Ministero dell'Ambiente e della Sicurezza Energetica

Commissione Tecnica di Verifica dell'Impatto Ambientale – VIA e VAS
Sottocommissione VIA

Parere n. 14 del 6 settembre 2024

ID _11264 - Asse Viario Marche-Umbria e quadrilatero di penetrazione. Maxi Lotto n. 2. Lavori di completamento della direttrice Perugia-Ancona tramite realizzazione della SS 318 "di Valfabbrica", tratto Pianello-Valfabbrica, della SS 76 "Val d'Esino", tratti Fossato di Vico-Cancelli e Albacina-Serra San Quirico e realizzazione della "Pedemontana delle Marche", tratto Fabriano - Muccia/Sfercia. Sublotto 1.1. Variante in corso d'opera "Viadotto Mariani" - Verifica Variante ex art. 169, c. 4, del D.Lgs. 163/2006 e s.m.i.

Figura 8 - Fotosimulazione viadotto Mariani – progetto di variante

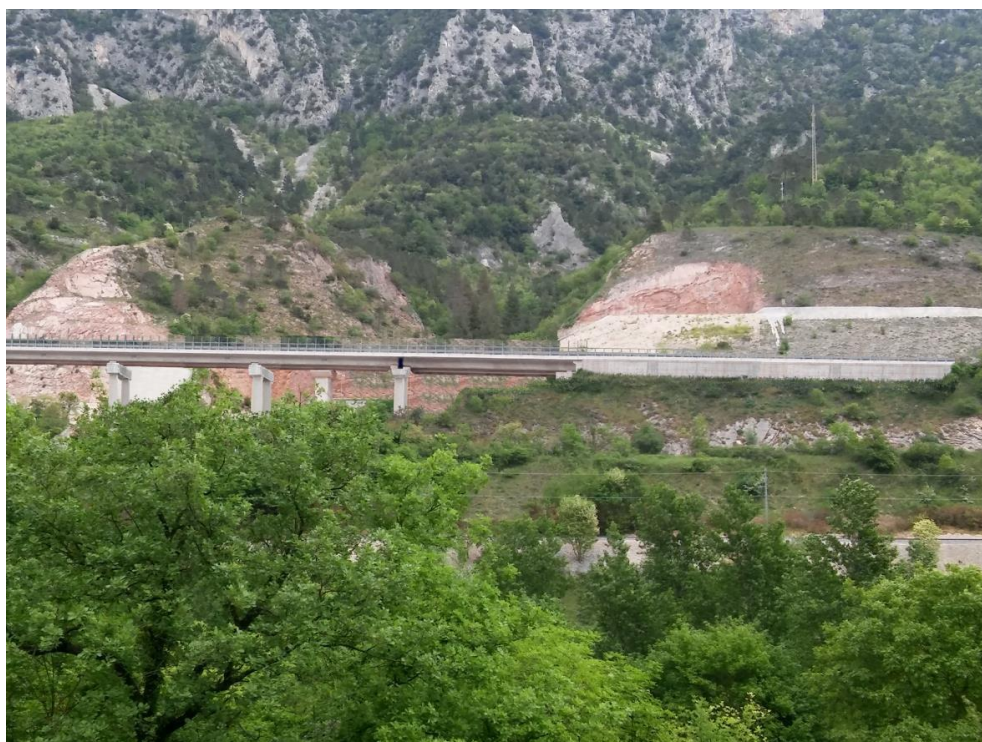
Con riferimento specifico al paesaggio, il Proponente ha ricordato la collocazione del viadotto all'interno del Parco Regionale Gola della Rossa, mostrando attraverso fotosimulazioni (elab. LO70311BE20MA0005PLA14A) l'assenza di interferenze significative sull'assetto paesaggistico dell'area in cui è ricompreso il viadotto.
